Samtgemeinde Gellersen > Kirchgellersen > Kindergartenweg 2

ID: 1077 vom 24.08.2021, 14:46 Uhr | GPS: 53.236356, 10.293756

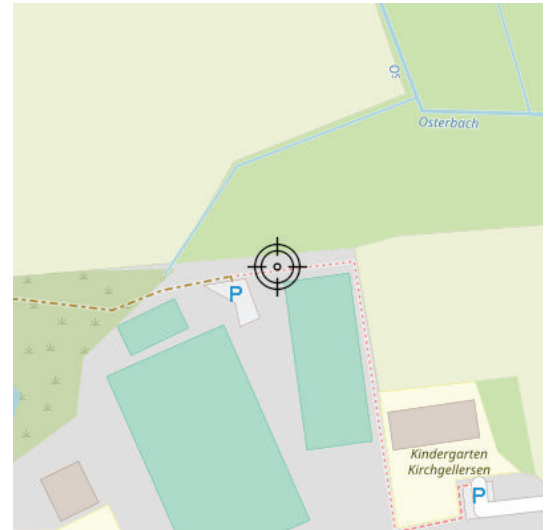
Der ansonsten recht angenehm zu fahrende Weg wird in Richtung Einemhofer Weg durch einen Steckpfosten blockiert, der linksseitig 1.40m-rechtsseitig 1.05m Durchlass hat. Beim Umfahren des Steckpfostens und gleichzeitiger Belegung des letzten Parkplatzes sind unnötige Fahrmanöver die Folge.

- Zu eng gesetzte Steckpfosten / Umlegepfosten oder Poller erschweren den Durchlass für breitere Radgefährte
- Die Radverkehrstrasse ist verschwenkt, der Fahrfluss wird beeinträchtigt

Anbringen des Verbotsschildes 260 in Richtung Kindergarten, vom Buswendeplatz kommend.

- Versetzung des Hindernisses, sodass eine Durchfahrtsbreite von möglichst 1,50 m entsteht, die für Kraftfahrzeuge nicht ausreicht

Da für den Tennisplatz nur wenige Parkplätze zur Verfügung stehen, wäre es hier vermutlich die beste Lösung den Steckpfosten ganz zu entfernen. Oder aber man würde den Steckpfosten Richtung Zaun versetzen, sodass die Fahrt flüssig auf den weiteren Weg fortgesetzt werden kann. In beiden Fällen wäre auch ein eine Rückverlegung der Graskanten sinnvoll.

Bei Entfernen des Steckpfostens kann für den motorisierten Verkehr die Zufahrt über das Verbotsschild 260 geregelt werden.

Samtgemeinde Gellersen > Reppenstedt > Am Tütenberg

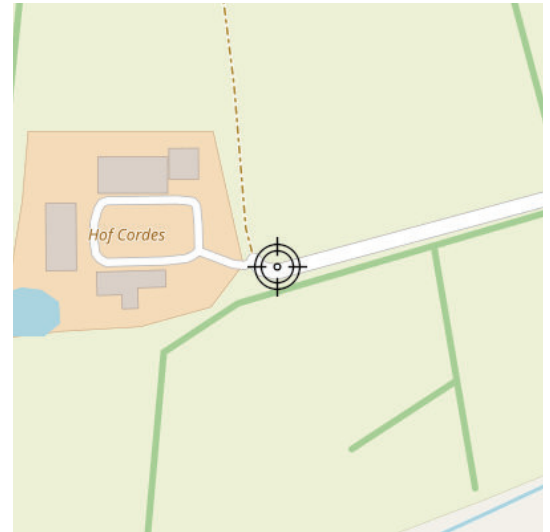
- Durchfahrtsverbot ist nur für den Autoverkehr sinnvoll und hemmt die Fahrradnetzdurchlässigkeit
- Dem Weg bzw. Wegabschnitt fehlt eine Wegweisungskennzeichnung für den Nahraum oder als Teil einer Radschönroute abseits der Hauptverkehrswege

Zufahrtsverbot für Fahrzeuge um das Schild 1022-10 ergänzen.

Anbringen eines Zwischenwegweisers

- Flexibilisierung des Zufahrtsverbotes durch das Zusatzschild "Radverkehr frei" (StVO-Z. 1022-10)
- Radwegweisung einrichten Pfeilschild "links" zur Verdeutlichung der Routenführung
- Radwegweisung einrichten Pfeilschild "rechts" zur Verdeutlichung der Routenführung

Das Zufahrtsverbotsschild sollte mit dem Zusatzschild 1022-10 ergänzt werden, um das Durchfahren für den Radverkehr frei zu geben.

An dieser Stelle sollte ein Zwischenweiser halbrechts am Hof Cordes vorbei in Richtung Vögelsen angebracht werden. In Gegenrichtung sollte ein Linkspfeil die Richtung nach Reppenstedt ausweisen. Diese Lösung setzt eine ausführlichere Beschilderung jeweils an den Zufahrten 'Am Tütenberg' und 'Brockwinkler Weg' voraus.

Samtgemeinde Gellersen > Reppenstedt > Lüneburger Landstraße 3

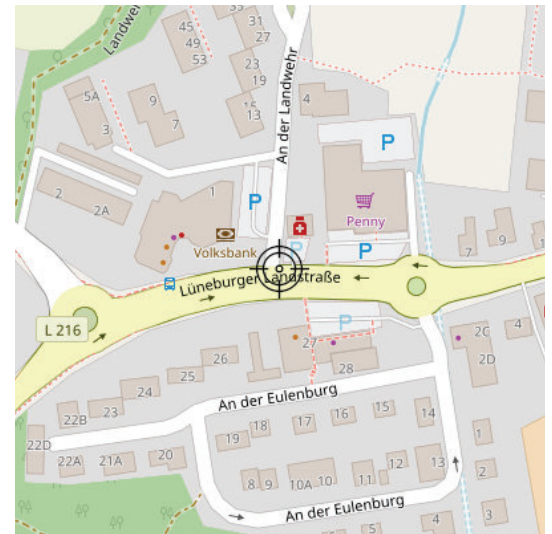
- Sackgassenschild ist nur für den Autoverkehr sinnvoll, für den Fuß- und Radverkehr besteht Durchlässigkeit
- Dem Weg bzw. Wegabschnitt fehlt eine Wegweisungskennzeichnung für den Nahraum oder als Teil einer Radschönroute abseits der Hauptverkehrswege
- Das Straßenschild 'An der Landwehr' ist bereits stark verwittert und an den Kanten beschädigt und sollte bei dieser Gelegenheit ersetzt werden.

Unter dem Straßenschild ist noch Platz für die Richtungshinweise Vögelsen, Bardowick.

Ersetzung des Sackgassenschildes durch StVO-Z. 357-50 (durchlässige Sackgasse für Fuß- und Radverkehr)

Straßenschild stark erodiert und schlecht lesbar. Es sollte ersetzt werden.

- Ersetzung des Sackgassenschildes durch StVO-Z. 357-50 (durchlässige Sackgasse für Fuß- und Radverkehr)
- Radwegweisung einrichten

Die Straße 'An der Landwehr' stellt eine wichtige Zuwegung zum viel genutzten Landwehrweg sowie zum neu angelegten Weg nördlich des Penny-Discounters dar und ist für den Rad- und Fußverkehr freizugeben.

Dahingehend sollte zusätzlich eine Wegweisung Richtung Vögelsen und Bardowick ausgeschildert werden.
